## Gesprächsvermerk

Thema: **Bebauungsplan Nr. 3057 – Dresden Altstadt I Nr. 51**

**Neumarkt, Quartier IV/Hotel Stadt Rom,  
Anforderungen von Seiten Brand- und Katastrophenschutz**

F

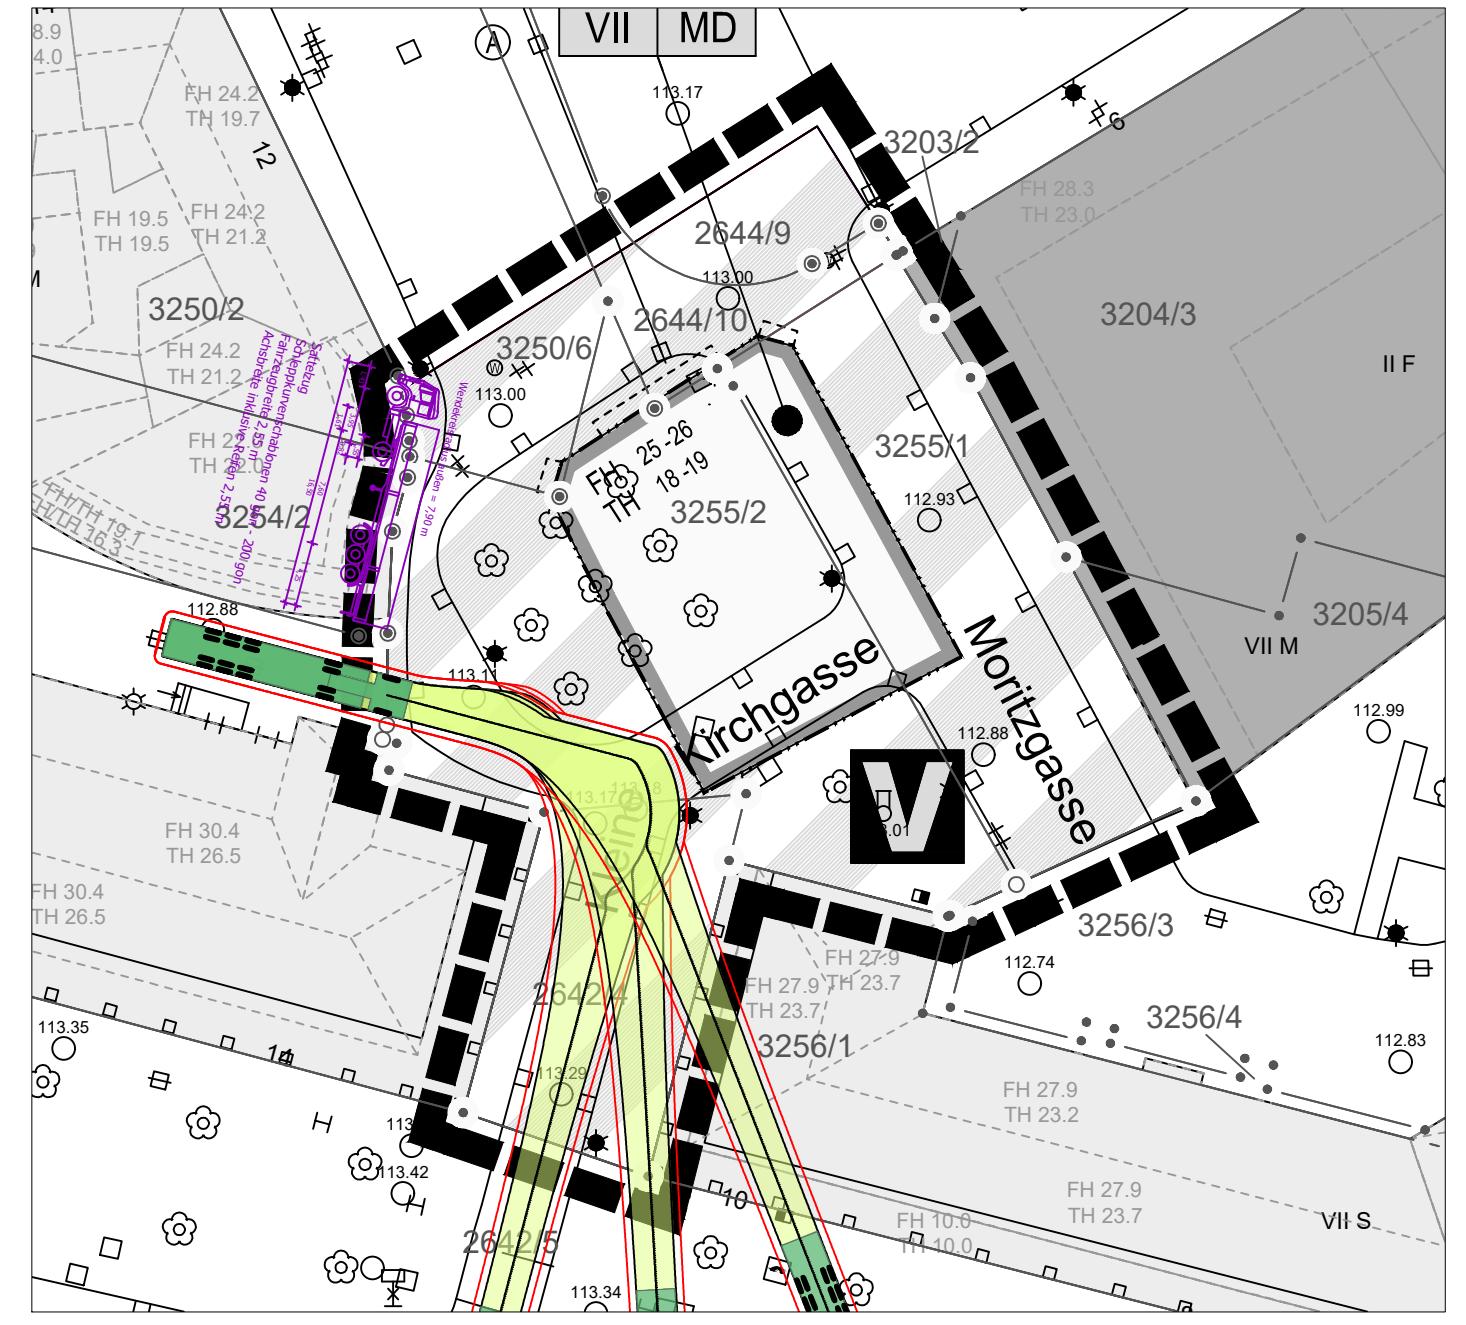
geht (knapp)

G

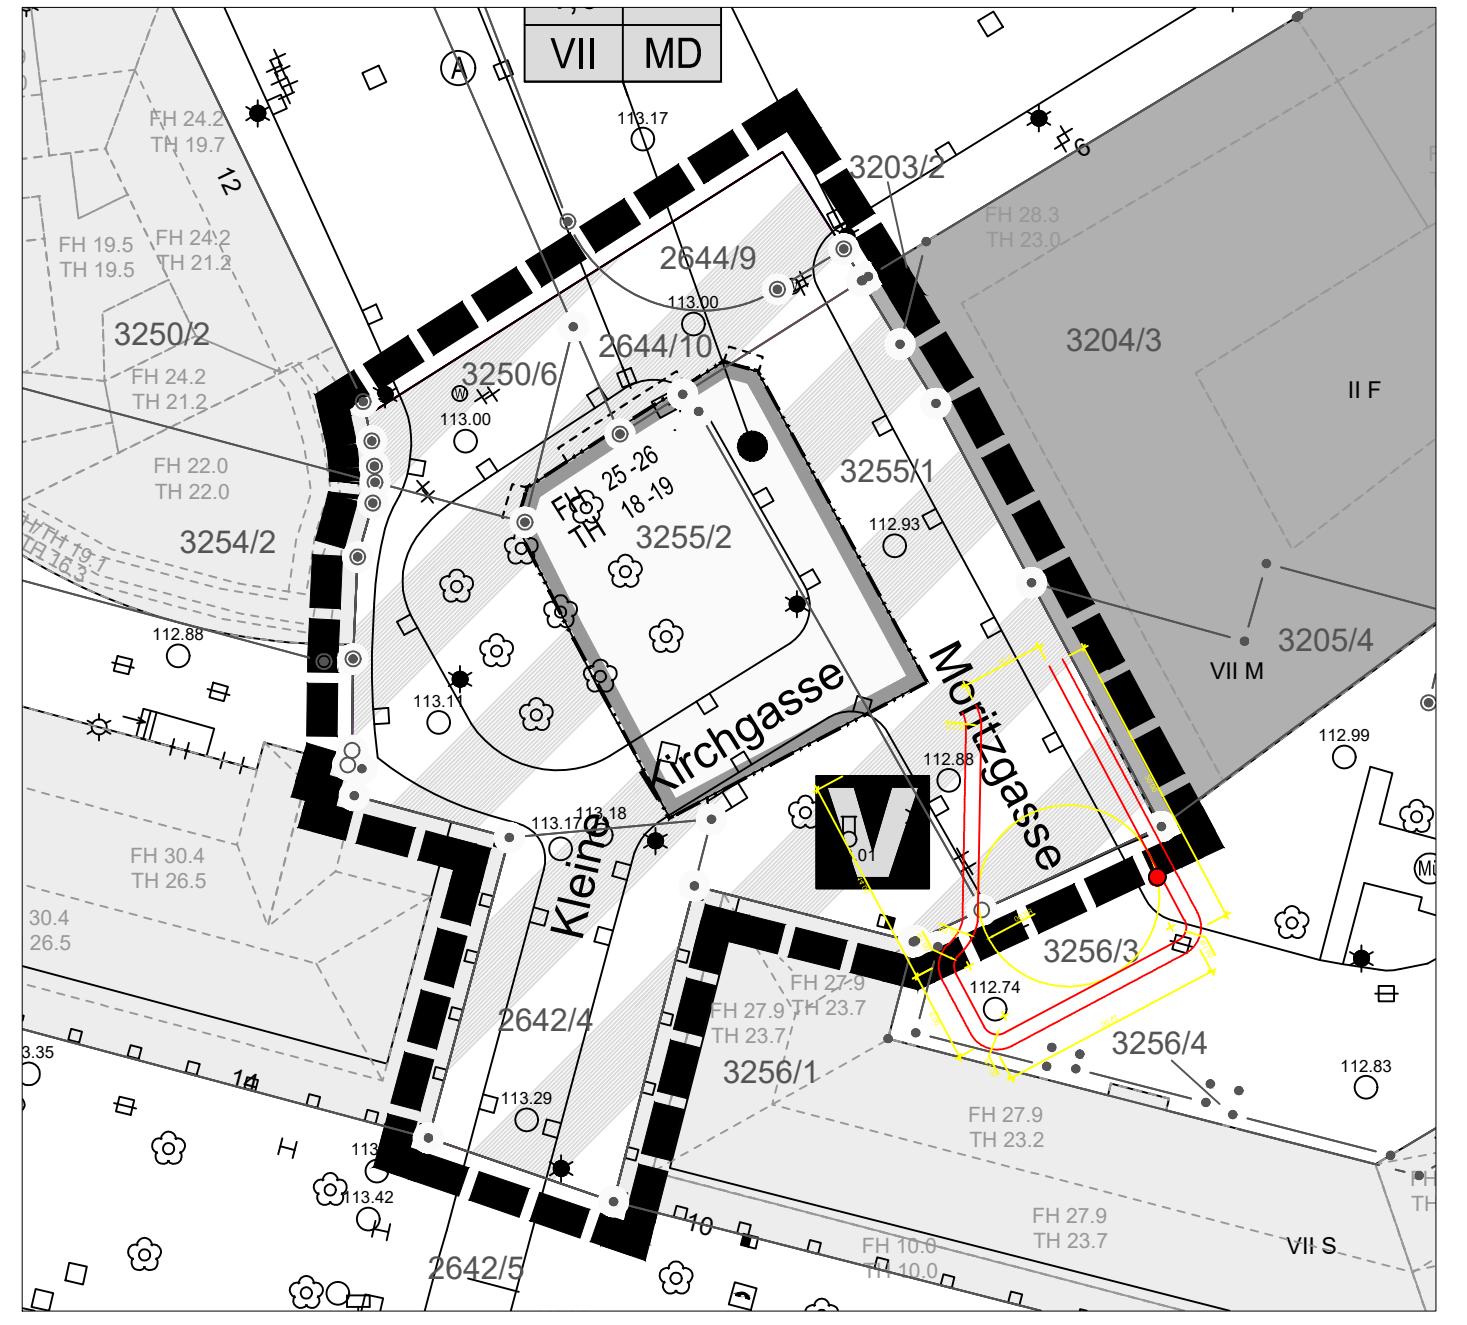
geht nur ausserhalb (Poller muss versetzt werden)

H

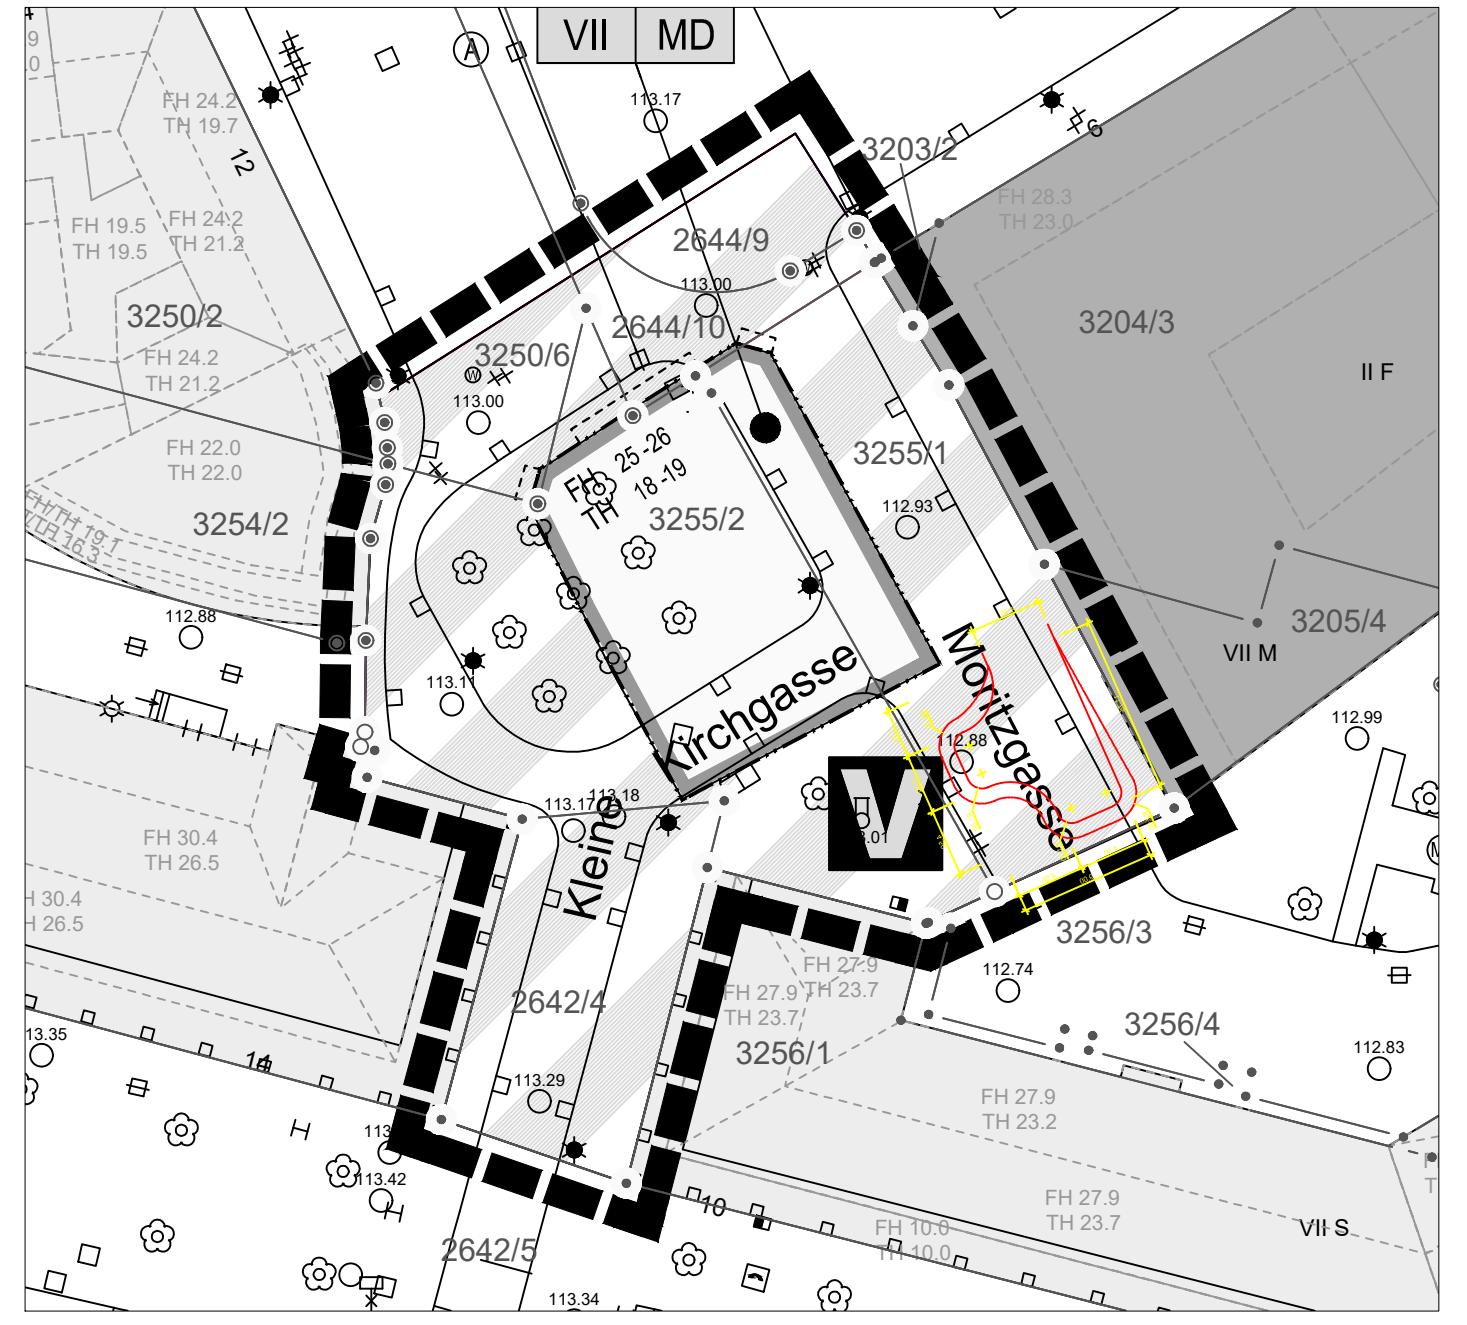
geht

I

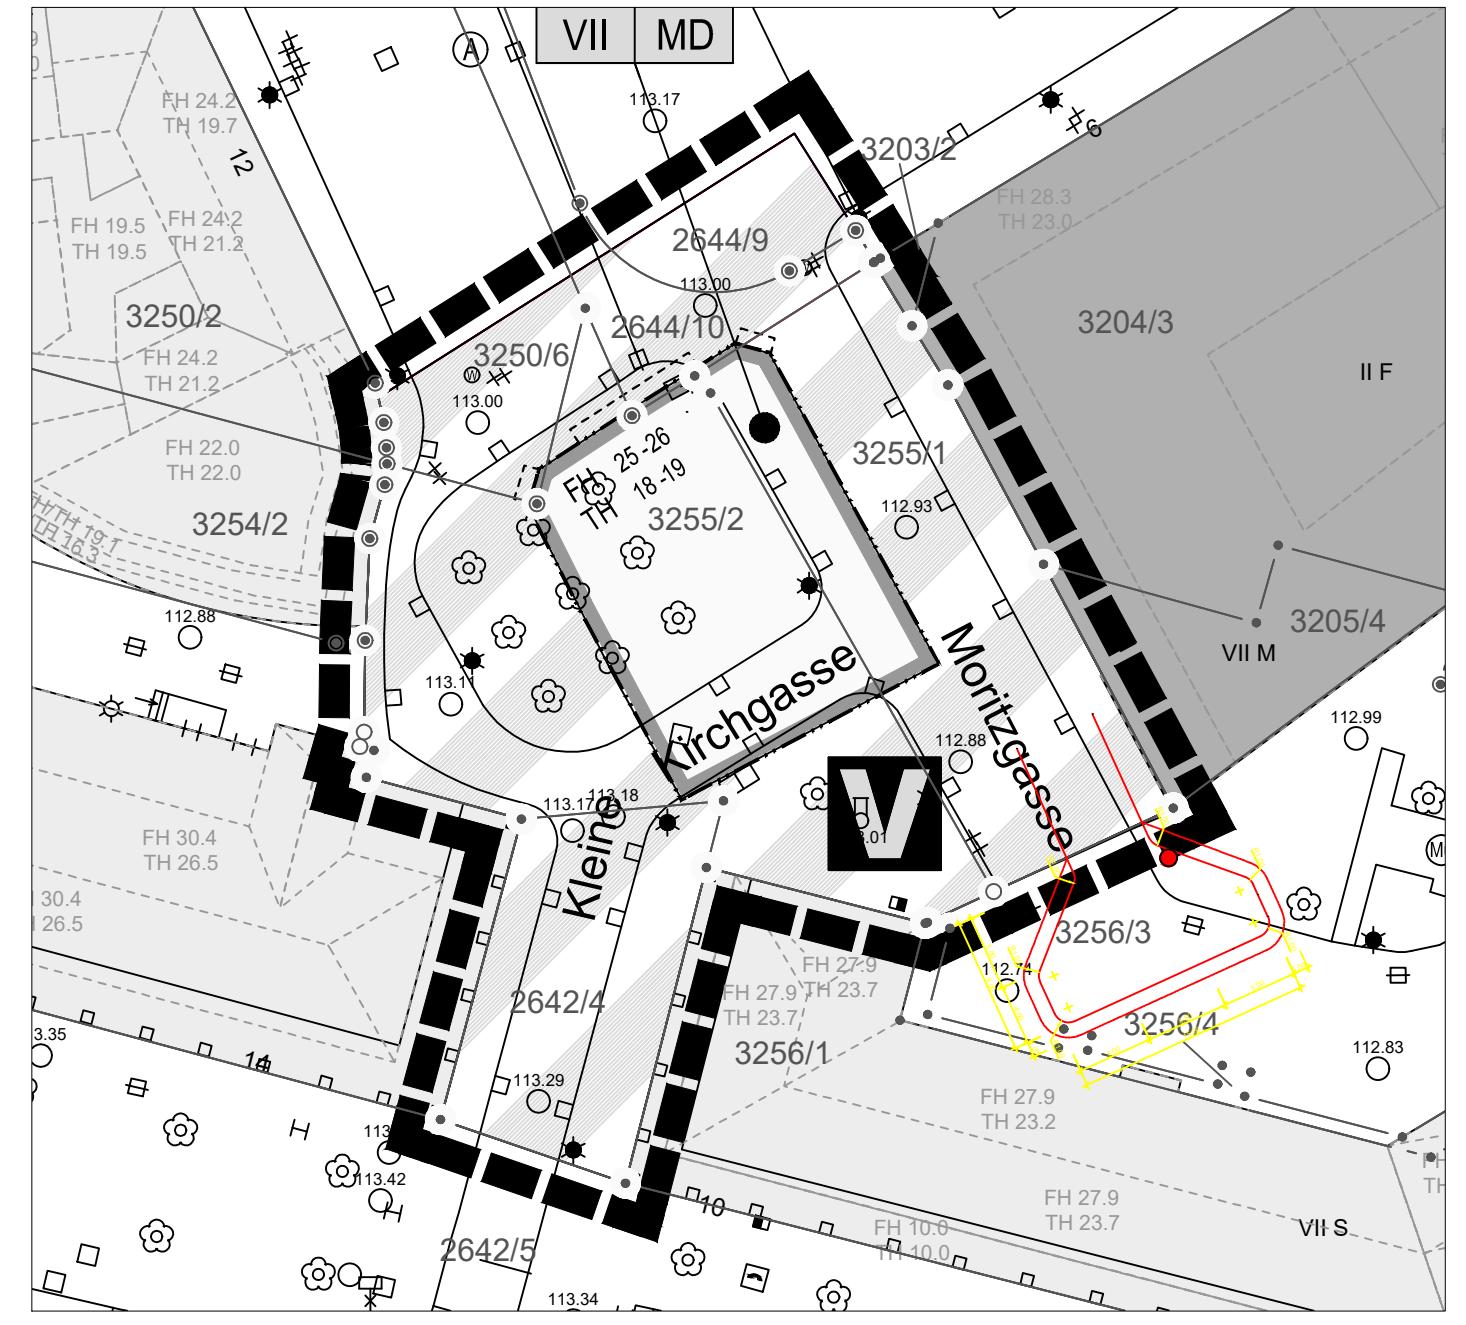
geht nur ausserhalb (Poller muss versetzt werden)
